Compléments de **DECLARATION PREALABLE**

Saint-Aubin 39410

Compléments sur formulaire de demande

POTENTIEL CHEMIN DE RACCORDEMENT
CENTRALE / LIGNE HTA

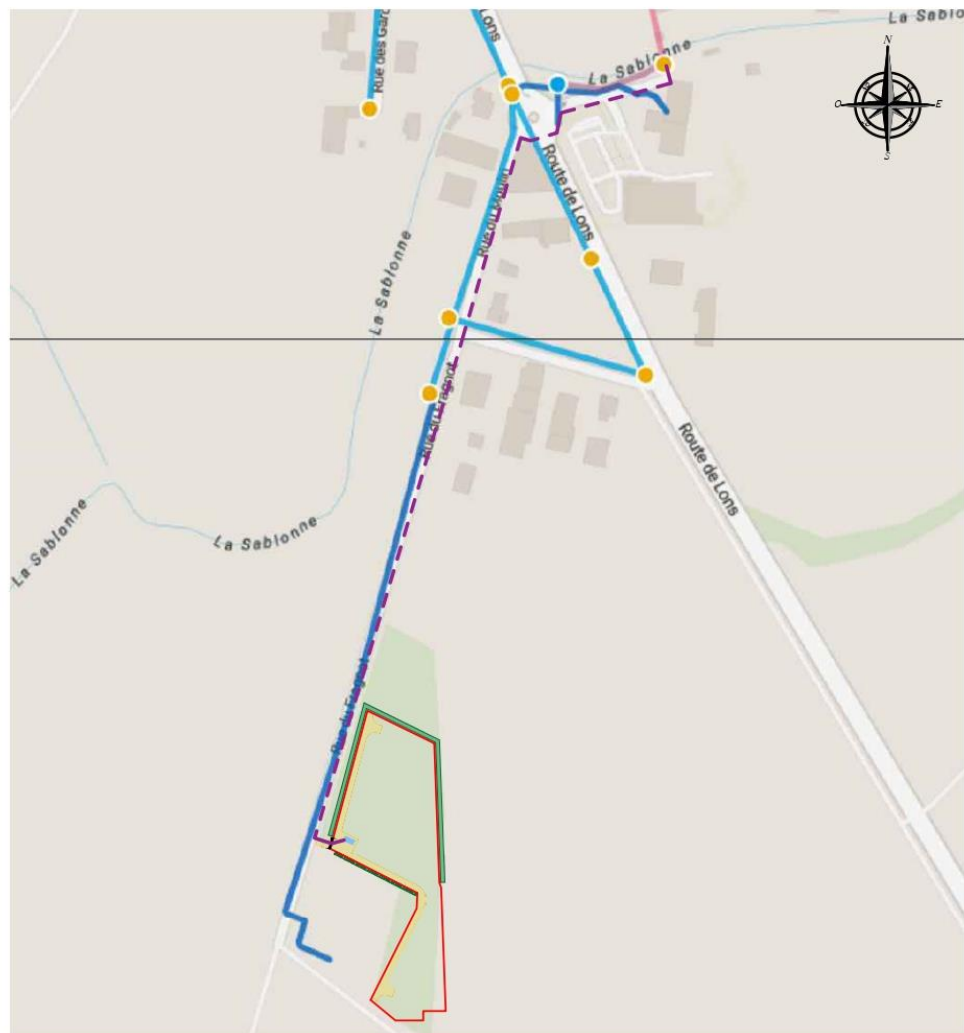
-Fournir un plan localisant le tracé du raccordement de la centrale photovoltaïque à la ligne HTA ou au poste de source et indiquer sa longueur.

La solution de raccordement sera déterminée **après l'obtention du Cas par Cas et de la Déclaration Préalable**. Orion Energies sera responsable de la partie électrique située sur le site, tandis **qu'Enedis gèrera celle située sur les voies publiques**.

Pour une centrale de cette taille, un raccordement **direct à une ligne HTA** est envisageable. Enedis choisira généralement **la ligne la plus proche**, et le tracé électrique privilégiera les routes et chemins **pour limiter la longueur du raccordement** et réduire les travaux d'excavation. Le cheminement sera intégralement souterrain.

Dans ce projet, la ligne HTA la plus proche se situe à **423 m au nord**, sur la route de Lons.

Un plan est fourni pour localiser le tracé potentiel entre le local technique du site et cette ligne HTA. Cependant, Enedis pourrait, à sa discrétion, sélectionner un chemin différent.
